정기(기동점검) 점검 결과보고

[동북권 아동청소년 예술교육센터 및 강북구 종합체육센터 건립공사]

□ 점검일시 : 2022.05.18 (수)

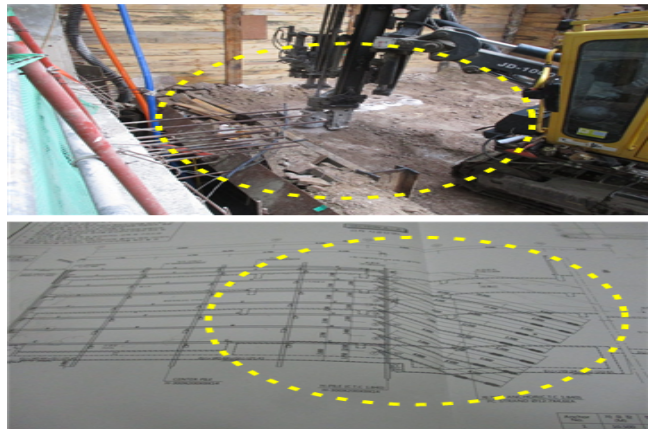
- ① 가시설 H-Pile 절단작업 중 불티비산방지 미 조치, 보호구 미착용, 소화기 미비치하여 안전사고 우려있으며,
 - 수직 H-Pile 전도 및 장비 협착으로 인한 안전 사고 예방대책 수립 후 작업시행바람.
(위험성평가 감소대책 미시행)
- ② 현장 내 위험물 보관소의 내부에는 확산 소화기 설치하고, 매월 주기적으로 점검바람.
(위험성평가 권고사항)

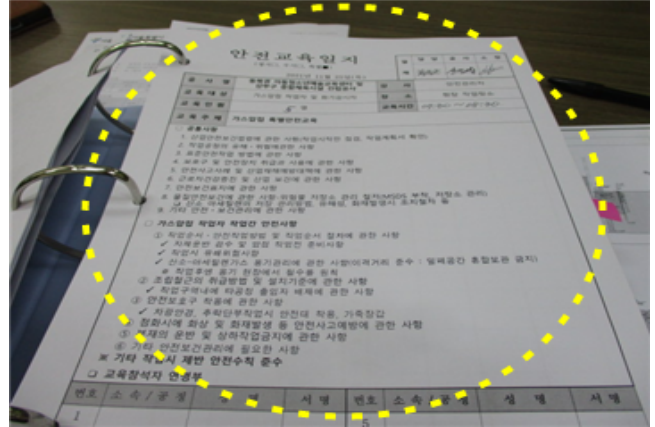
- 타워크레인 설치 근로자에 대한 특별교육은 교육과정별 교육시간과 교육대상별 교육내용을 준수하여 시행바람.

(위험성평가 권고사항)

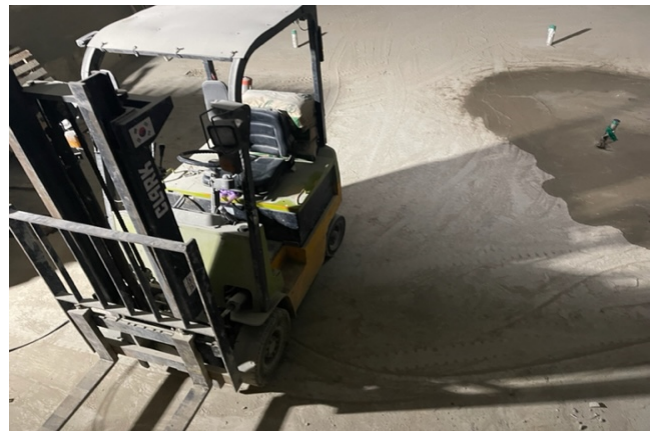
- 시멘트 벽돌을 양중하는 지게차의 정격하중을 맞추기 위하여 후부에 레미탈을 적재하고 전도 균형을 맞추고 있으나, 안전성 검토가 불충분하므로 작성 안전성 검토 확보 또는 작업 금지 요망 하고, 지게차, 시멘트 벽돌 등을 양중하였으나 중량물 작업계획서 (지게차, 타워크레인) 작성상태가 미흡하므로 작성 요망

(위험성평가 이행 미흡)
